DIRETTRICE FERROVIARIA MESSINA – CATANIA – PALERMO NUOVO COLLEGAMENTO PALERMO – CATANIA TRATTA DITTAINO – CATENANUOVA

FV01 - Nota tecnica sovrappasso di stazione

Il presente documento integra il riscontro di cui al documento Rev B_commenti Architettonico_28_11_2023.

Progetto definitivo – Progetto esecutivo

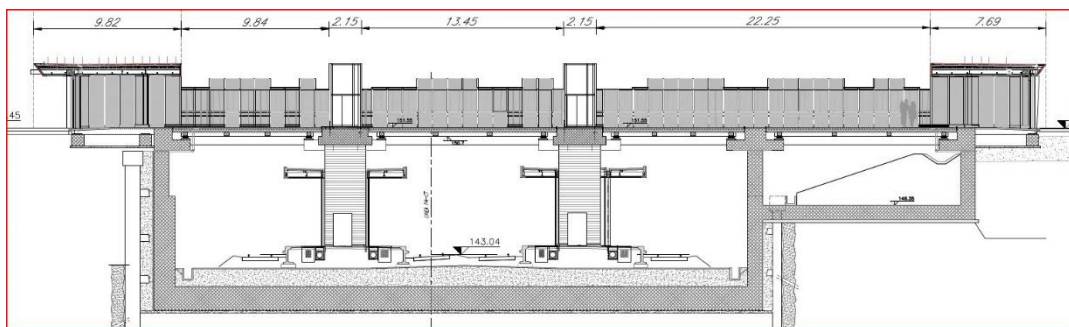
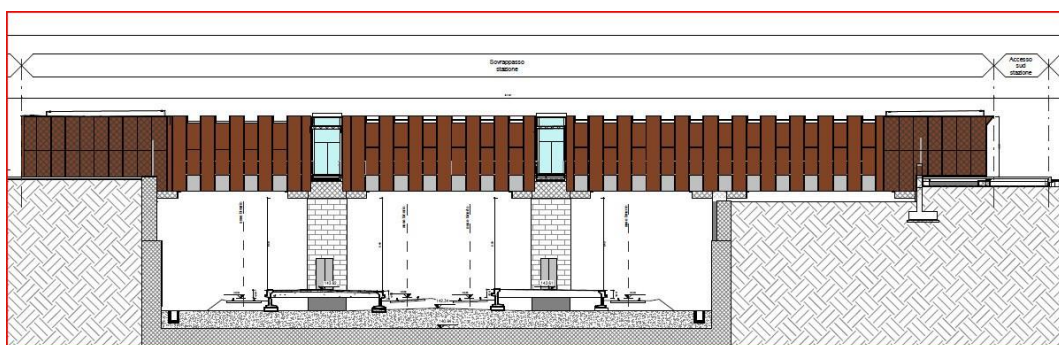
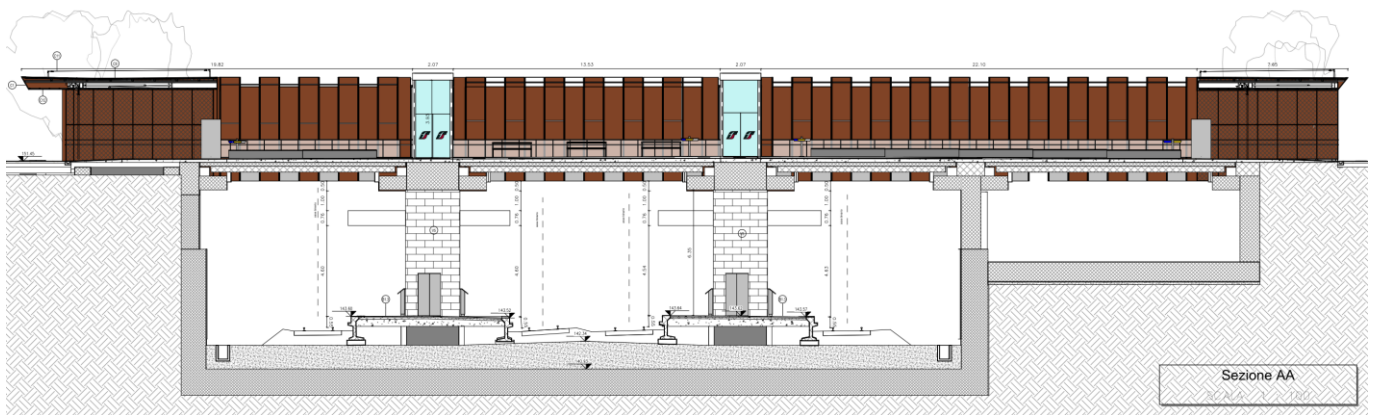
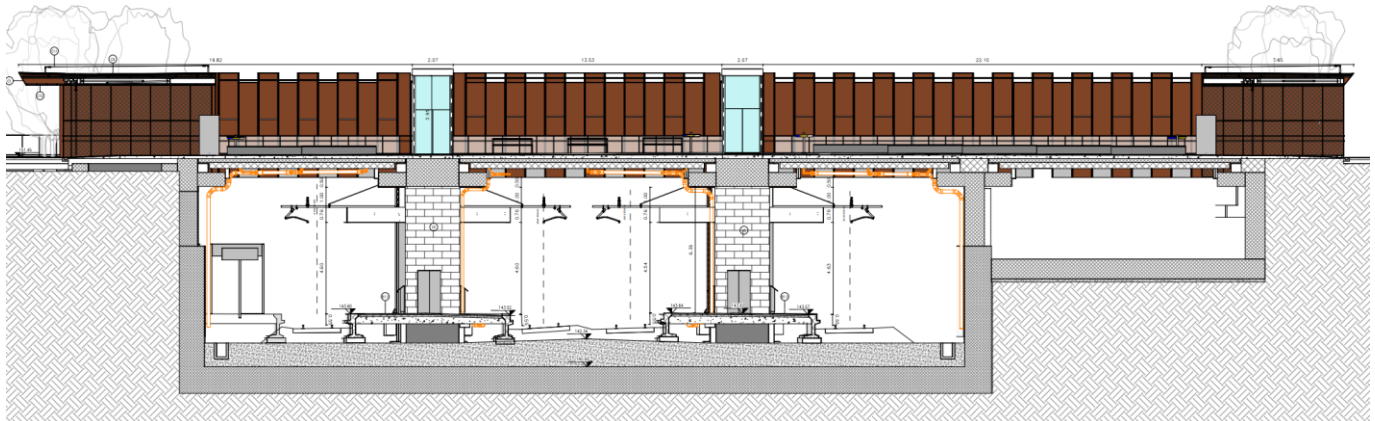
- E.1.u. Nella sezione non è rappresentata la sopraelevazione dei binari. Non è evidente che i marciapiedi siano stati tracciati tenendo conto del capitolo dei binari 5.5 del MdP delle OO.CC Parte II Sezione 5. **Riemeso in PE**
- E.1.v. Non è evidente che le pensiline rispondano al capitolo 5.6 del MdP delle OO.CC Parte II Sezione 5. **Riemeso in PE**
- E.1.w. Manca l'indicazione dell'altezza minima delle pensiline rispetto al piano ferro. L'altezza della pensilina deve essere tale da consentire il rispetto del profilo minimo degli ostacoli e quindi il libero transito della sagoma (h non inferiore a 4.950 m dal piano ferro). **Riemeso in PE**
- E.1.x. Non è indicata la sporgenza dell'aggetto delle pensiline rispetto al gradino del ciglio basso del marciapiede. Per avere un'esatta rappresentazione della sporgenza è necessario integrare il disegno con la TE prevista da progetto.

Si riporta di seguito una nuova sezione in cui è stata ampliata la profondità della vista per una corretta rappresentazione delle opere coordinate.

21-22-23-24 SISTEMAZIONI ESTERNE

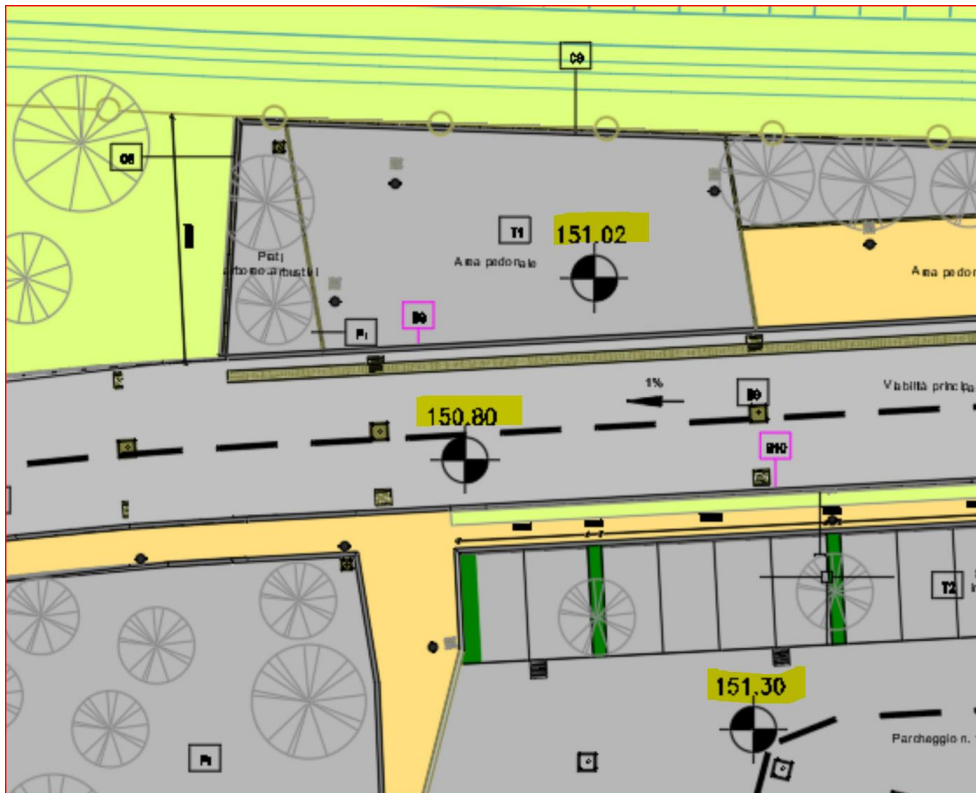
Non è chiaro come siano gestite le quote del parcheggio (da 151,02 a 150,80 =0,22 cm di H marciapiede) - (da 150,80 a 151,30=0,50 cm). Dare evidenza delle pendenze. Dettagliare i punti in cui ci sono i salti di quota.

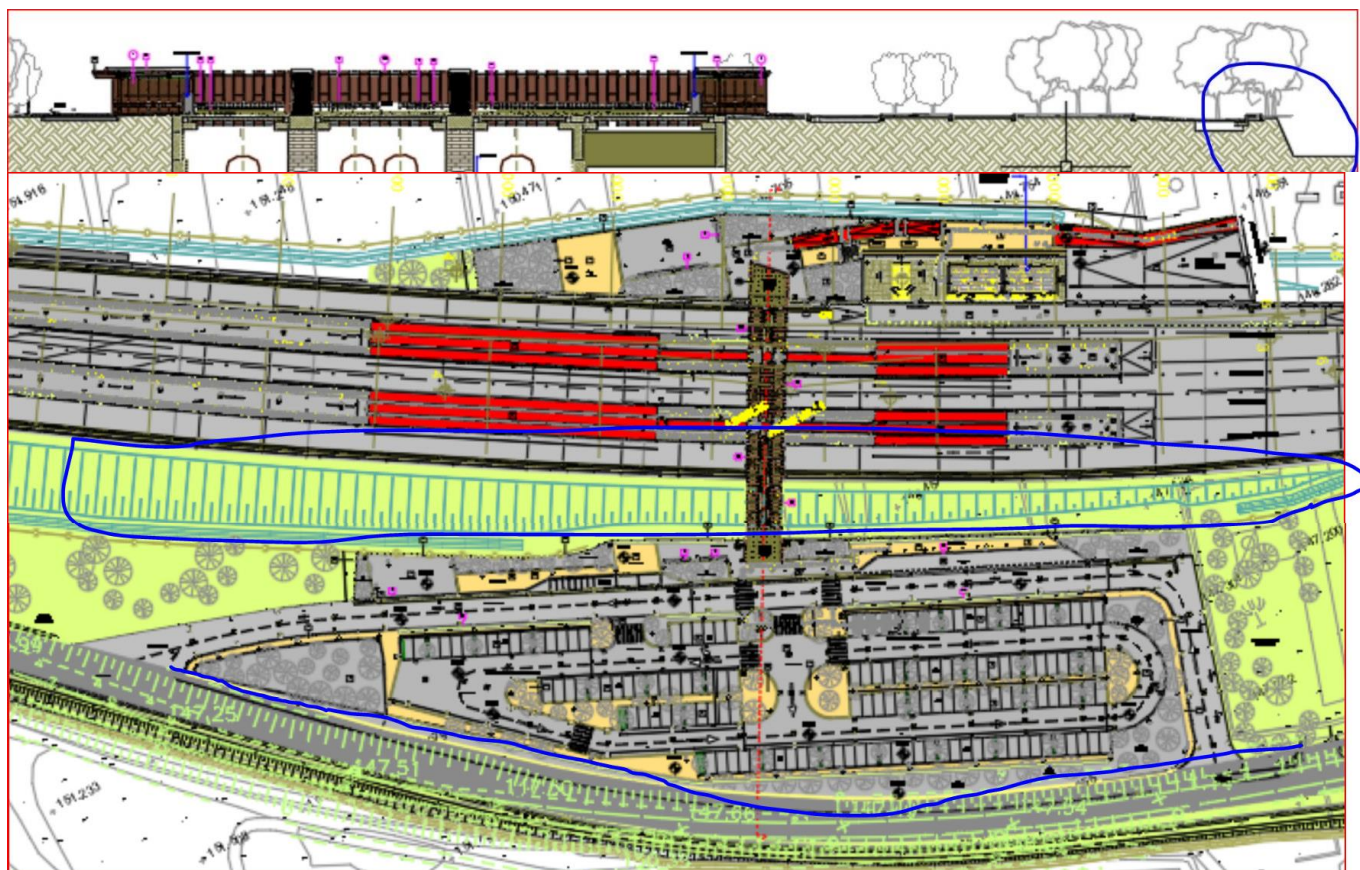
Manca il marciapiede sulla statale. Assicurarsi e dare evidenza che il progetto sia coerente con le normative stradali. Fare una verifica delle proprietà (ciglio stradale/marciapiede).

È presente una scarpata tra due muri di contenimento della trincea di pari altezza. Fornire sezioni ogni 10 m sulla trincea, rappresentare il terreno di progetto.

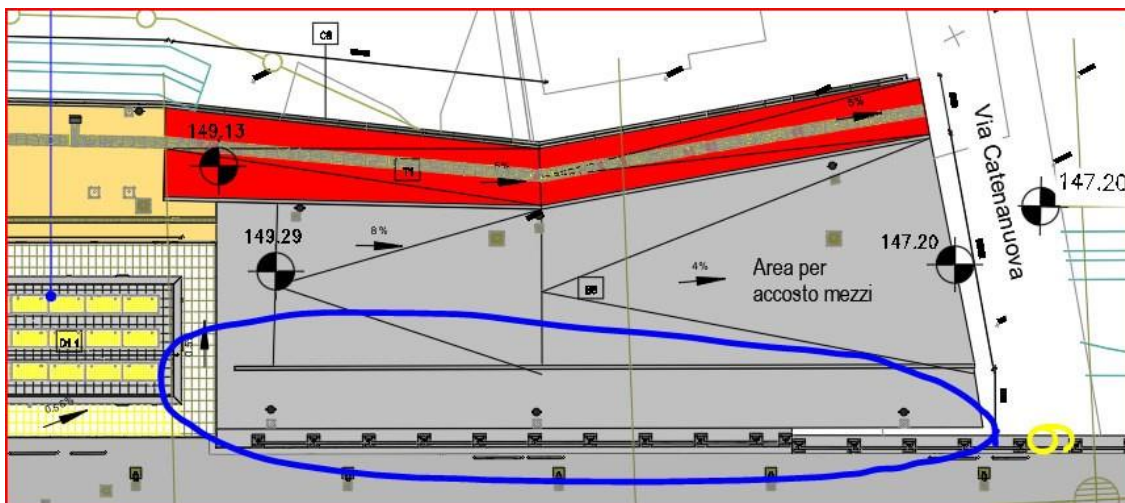
Da definire l'area blu, inserire quote e pendenze di riferimento.
